**CCR-VIA -- COMITATO DI COORDINAMENTO REGIONALE PER LA VALUTAZIONE D'IMPATTO AMBIENTALE**

**Giudizio n° 3564 del 25/11/2021**

**Oggetto:** Realizzazione di un impianto turistico sportivo destinato a crossdromo con annessi servizi di supporto

Verifica di Assoggettabilità a VIA

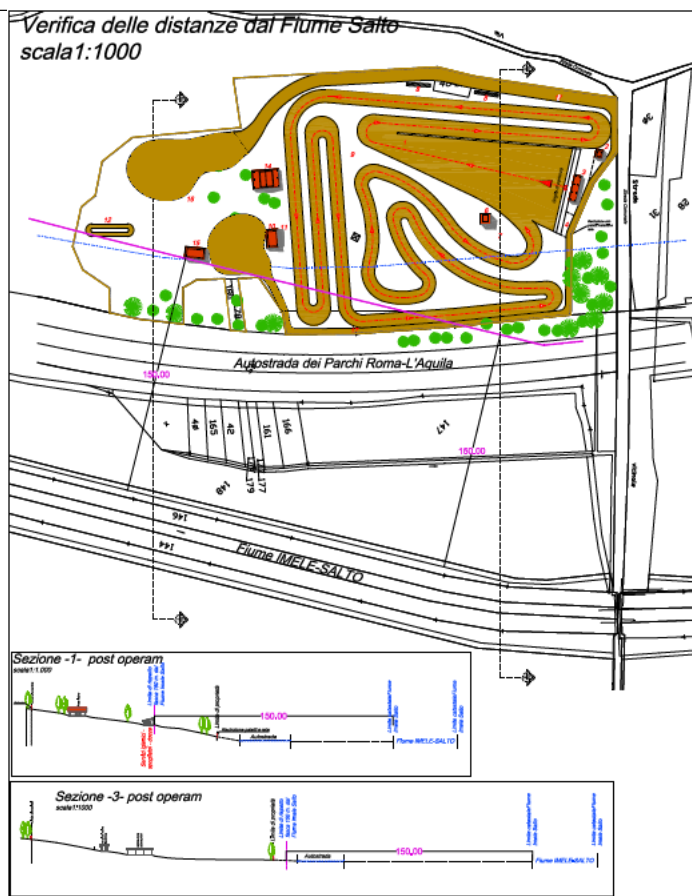
1. *Indicare quali procedure saranno attuate per la verifica della potenza acustica dei veicoli ammessi al circuito e come si effettuerà il monitoraggio acustico post operam ai sensi dell'art. 5 del Decreto del Presidente della Repubblica 3 aprile 2001, n. 304. Valutare l'impatto acustico, considerando in particolare il recettore R2, dovuto all'effetto cumulo per la presenza contemporanea del kartodromo.*

**Inoltre in relazione alla verifica dell'effetto cumulo il tecnico dichiara:**

"Dall'analisi delle simulazioni riportate nel Documento di Valutazione Previsionale di Impatto acustico redatta dalla scrivente, il livello di immissione assoluto in facciata al ricettore R2 è pari a 48.5 dB(A). Tale valore risulta di gran lunga inferiore al valore limite di legge imposto dal D.P.C.M. 14/11/1997 relativamente alla classe acustica di appartenenza (classe III), pari a 60 dB(A). Il ricettore R2 dista circa 1500 m dalla pista motoristica oggetto di valutazione e a circa 200 m da un kartodromo "Kartodromo La Maddalena". Il livello di rumore ambientale anteoperam è stato determinato in data 29/04/2021, in cui l'attività del kartodromo non era in esercizio. Assimilando il kartodromo alla pista motoristica in oggetto, il livello di immissione in facciata al ricettore R2, stimato con la formula di propagazione di una sorgente puntiforme in campo libero risulterebbe pari a 65 dB(A). In tal caso il contributo della pista motoristica oggetto di valutazione, stimato in 47.4 dB(A), non sarebbe in grado di modificare l'entità del livello di immissione assoluta in facciata al ricettore in questione. Sommando infatti energeticamente il livello 65.0 dB(A) al contributo del motodromo di 47.4 dB(A), il livello complessivo risulterebbe comunque pari a 65.0 dB(A). Diversamente, nel caso in cui il kartodromo producesse un livello di immissione inferiore a quello sopra stimato e di poco inferiore al valore limite di legge (esempio 59.5 dB(A)), il contributo della pista motoristica in oggetto non sarebbe comunque in grado di innalzare il valore assoluto di immissione oltre il valore limite di legge pari a 60.0 dB(A). Infatti, anche in questo caso, sommando energeticamente il livello 59.5 dB(A) al contributo del motodromo di 47.4 dB(A), il livello complessivo risulterebbe comunque pari a 59.5 dB(A) e inferiore al valore limite di legge. Un'esatta valutazione dell'effetto cumulo richiesto potrebbe essere condotta sommando il contributo del crossodromo oggetto di valutazione al contributo offerto dal kartodromo "La Maddalena" reperibile dalla valutazione previsionale di impatto acustico, o da documento analogo, presumibilmente già in vostro possesso".

Particolare impermeabilizzazione zona di lavaggio, All.3, Tav. 09

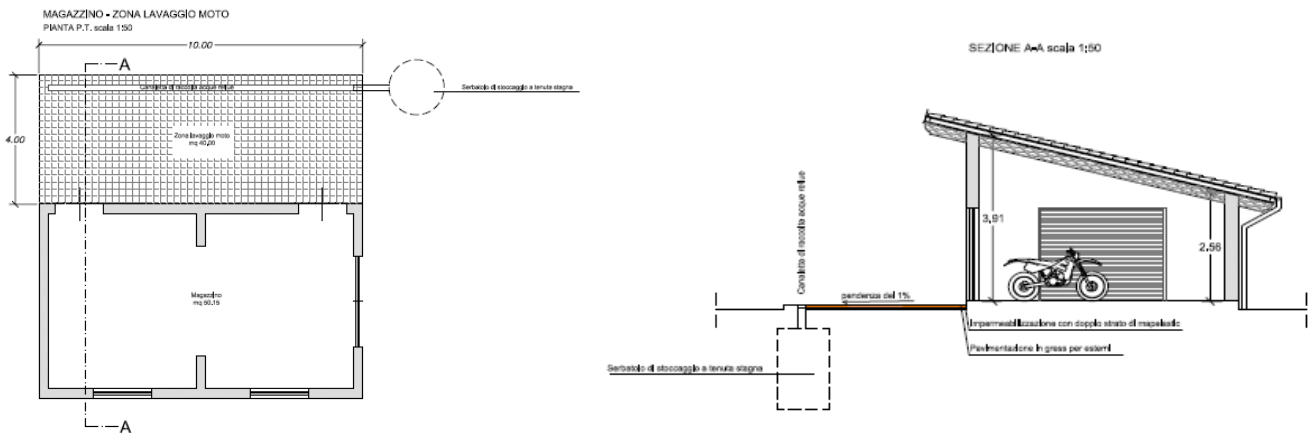
3. Fornire un progetto di dettaglio delle aree che saranno impermeabilizzate, dell'impianto di trattamento delle acque di prima e seconda pioggia, dell'impianto di bagnatura per l'abbattimento delle emissioni diffuse con indicazione delle misure da attuare in caso di sversamento accidentale di olii o combustibili, in particolare nell'area di gara, per impedire la contaminazione delle matrici ambientali.

Il tecnico ha prodotto l'elaborato grafico Allegato-3- Tav.09 che indica la zona impermeabilizzata con i sistemi di impermeabilizzazione adottati; inoltre lo stesso tecnico precisa che "tale zona è limitata ad un'area di circa mq. 40,00, adiacente al magazzino ed è destinata al "Lavaggio delle moto", l'impermeabilizzazione prevista si compone di un doppio strato di mapelastich con rete in polistirene, una pavimentazione in gress per esterni; tutta la piazzola è circondata da una canaletta di raccolta delle acque che verranno convogliate all'interno di una fossa a tenuta stagna. Lo smaltimento dei liquami avverrà attraverso una ditta specializzata, nella fattispecie la "Brill Marsica" con la quale è già stato stipulato un contratto preliminare. E' prevista la stretta osservanza della normativa vigente con conferimento in idonee vasche/serbatoi chiusi, con svuotamento periodico e successivo conferimento in idoneo impianto di riciclo;

- Sia l'area di parcheggio che la stessa pista da motocross sono in terra naturale, pertanto non è previsto alcun sistema di trattamento delle acque di prima e seconda pioggia;
- In caso di sversamento accidentale di olii e/o benzina durante le gare o gli allenamenti, è prevista la presenza di un addetto il quale ha il compito di rimuovere immediatamente il terreno contaminato, stoccarlo all'interno di appositi contenitori in PVC, che saranno forniti dalla ditta autorizzata che effettuerà lo smaltimento nei modi e nei tempi previsti dalle norme;
- Come conseguenza di quanto appena illustrato, anche in riferimento agli accorgimenti relativi alle prescrizioni per la prevenzione del pericolo di percolazione nel sottosuolo di inquinanti, il tecnico

dichiara che è possibile escludere qualunque tipo di impatto per il sottosuolo. Inoltre, in considerazione della rilevanza molto modesta dei fabbricati e manufatti in progetto, ed i relativi carichi concentrati, gli interventi in progetto non presentano particolari incidenze negative sul fattore ambientale esaminato”.
